# Mit dem Raumordnungsverfahren nimmt Stuttgart 21 weitere Hürde

Das Regierungspräsidium hält das Projekt für vereinbar mit den Zielen der Raumordnung

# Wo S 21 verbessert werden kann

## Westumfahrung Plieningen

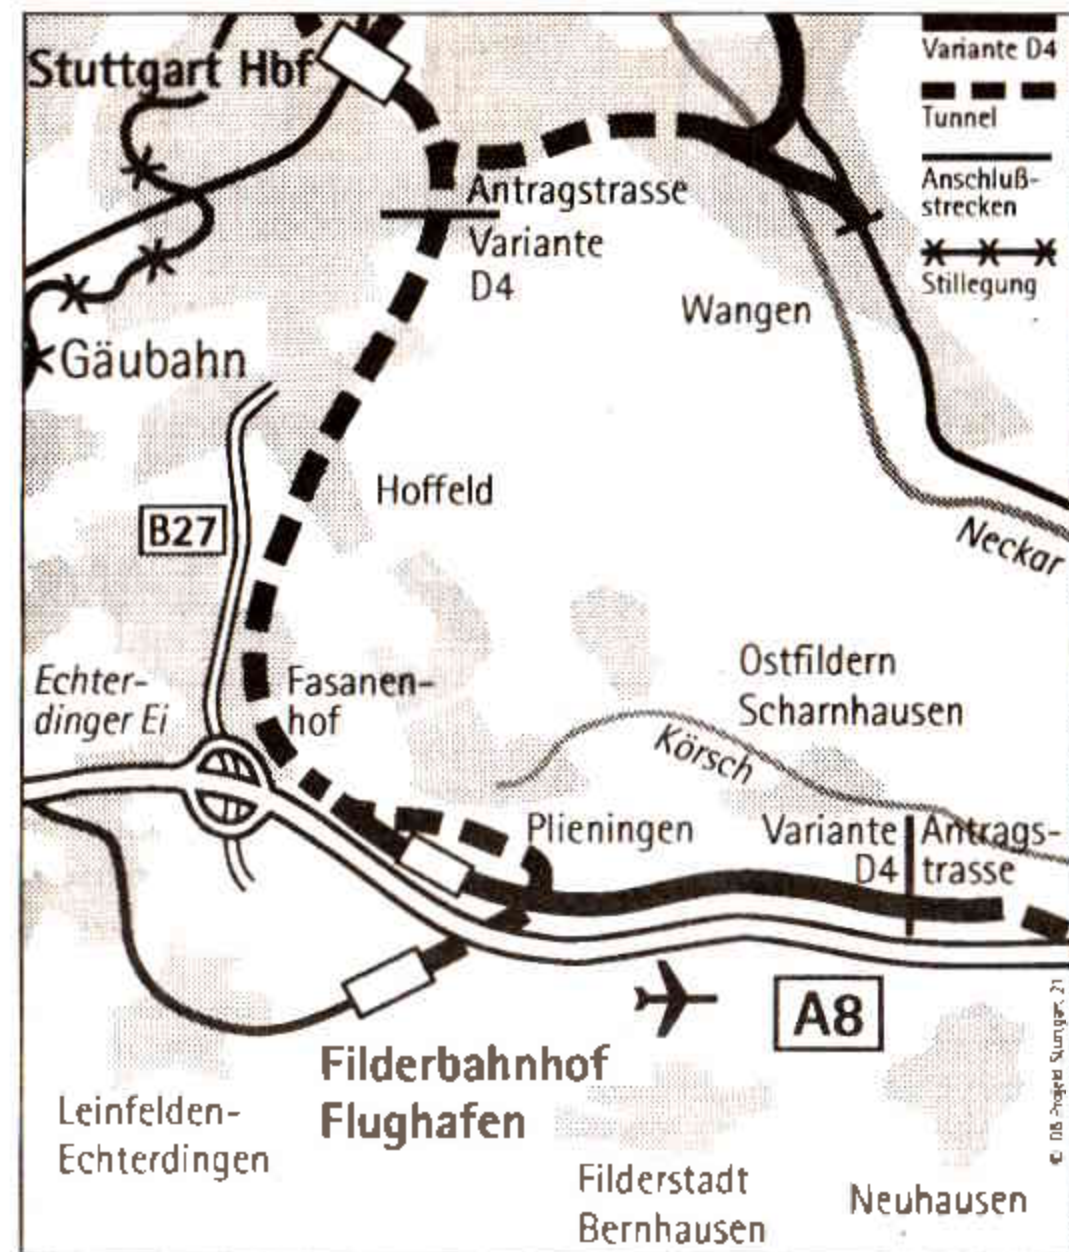
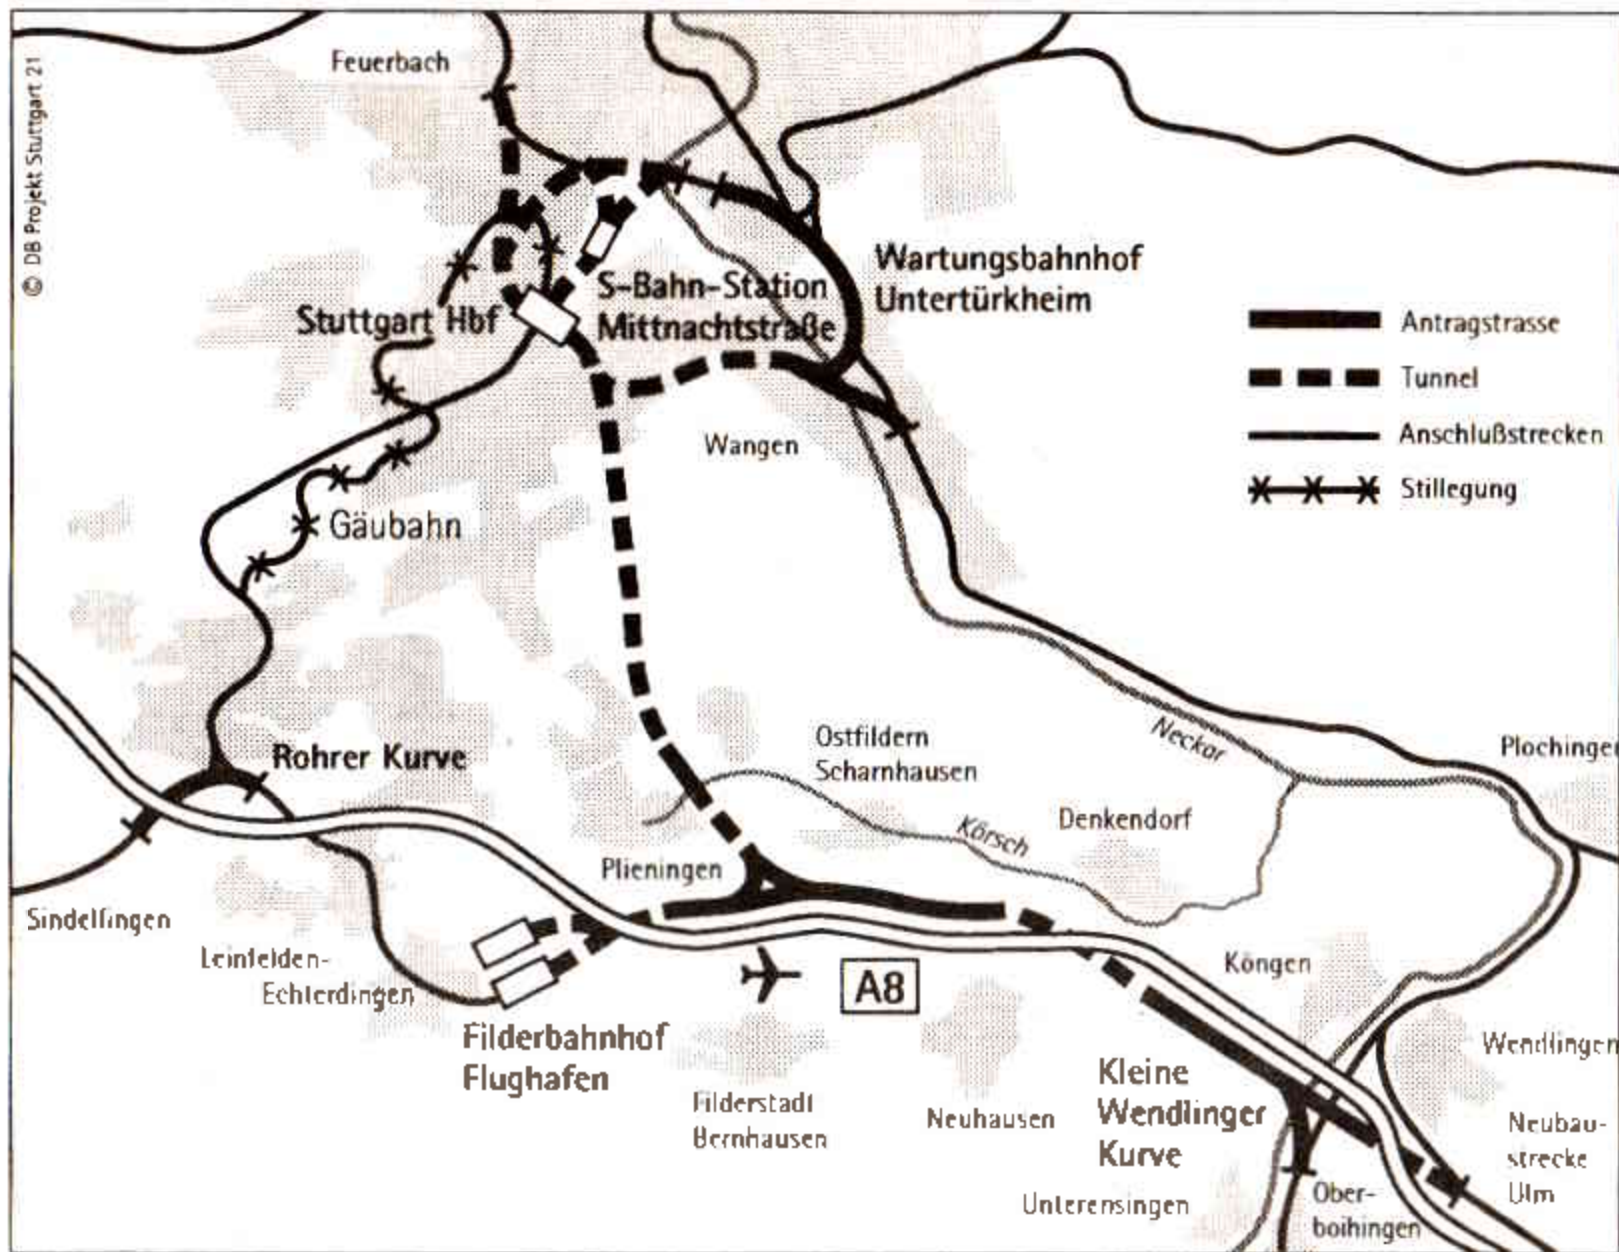
Mit Freude können die Plieninger und Hohenheimer die raumordnerische Beurteilung des Regierungspräsidiums zur Kenntnis nehmen. Die Antragstrasse der Deutschen Bahn AG (linke Grafik), die eine große Brücke über das Körschtal,

die Zerschneidung des Häslachwalds und ein riesiges Gleisdreieck auf den Äckern südöstlich von Plieningen vorsah, wurde vom Regierungspräsidium nicht für gut geheißen. Ferner ist nach Einschätzung des Regierungspräsidiums ein Kopfbahnhof am Flughafen für den Fernverkehr in Richtung München keine günstige

Lösung. Mit der Trassenvariante D 4 (rechte Grafik) können Probleme mit dem Lärm und dem Naturschutz vermieden werden, und ein Durchgangsbahnhof kann gebaut werden. Die Westumfahrung wird von der Innenstadt bis zum Echterdinger Ei im Tunnel verlaufen und wird dann oberirdisch nördlich der Autobahn

in Richtung Wendlingen geführt. Das Regierungspräsidium fordert die Bahn auf, zu überprüfen, ob der Fernbahnhof am Flughafen auf die Südseite der Autobahn verlegt werden kann. Vorausgehen müsse die Abstimmung mit den Planungen des Flughafens und der neuen Messe. Grafiken: DBProjekt GmbH Stuttgart 21
